Une nouvelle
Place

Rogier

Comment les demandes émanant du processus de concertation sont prises en compte dans le projet final ?

Compte-rendu de la séance publique du 16 avril 2007

Sur le strip / Op de strip

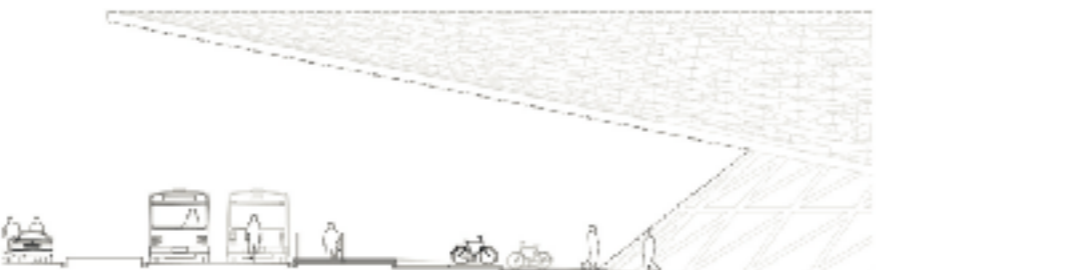
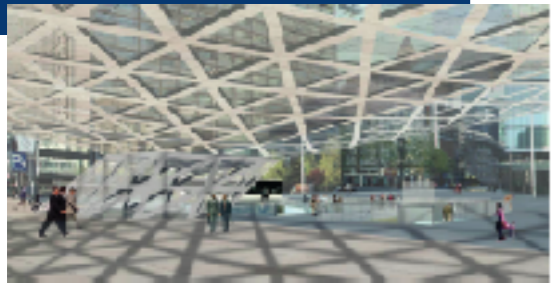
Le nouveau projet prévoit des bancs sur les deux côtés de la place, un alignement laissant le centre de la place libre pour organiser des événements. De plus, sur le strip, les différences de niveau ont été utilisées pour réaliser des sortes de gradins (marches de 40 cm) sur lesquels il sera possible de s'asseoir.

Plusieurs idées avaient été émises au cours de la concertation. Le bureau d'études a retenu celle d'un aménagement avec de **l'eau sur le 'strip'**, à proximité du boulevard Albert II. Choisir de l'installer à l'extrémité est voulu, car cela devrait encourager l'utilisation du 'strip' sur toute sa longueur.

La place sera couverte de dalles noires en basalte coulé, le 'strip' de grandes dalles de béton (2*2m) et les voiries d'asphalte (pour leur donner un aspect neutre). Le **basalte** est une roche volcanique, très résistante, à laquelle on peut donner **différentes textures** : ainsi la densité des stries sera moins forte pour les espaces piétons et plus forte là où passeront les bus et taxis sur la place.

Un éclairage suffisant sera garanti sur la place, en suivant les normes minimales. L'auvent sera davantage lumineux - tant durant la journée que pendant la nuit - et la station de bus bien éclairée. **L'éclairage sera plus intense sur le 'strip'** pour inviter les personnes à s'y promener et s'y asseoir également en soirée.

Coupe du patio / dwarsdoorsnede van de patio

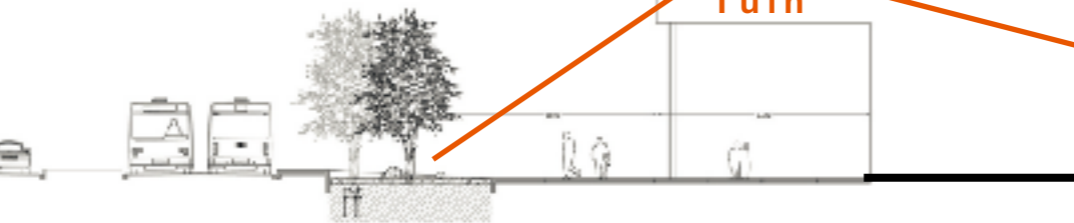
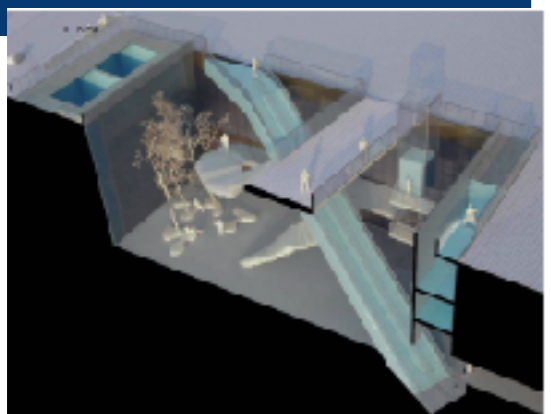
Par ailleurs, des bambous seront plantés dans le fond du patio, et donc visibles depuis le haut de la place.

Des toilettes sont prévues dans les sous-sols accessibles par le patio sous l'auvent, mais il n'y en aura pas sur la place ou le 'strip' car cela nécessiterait une construction supplémentaire, ce qui n'est pas l'intention du projet.
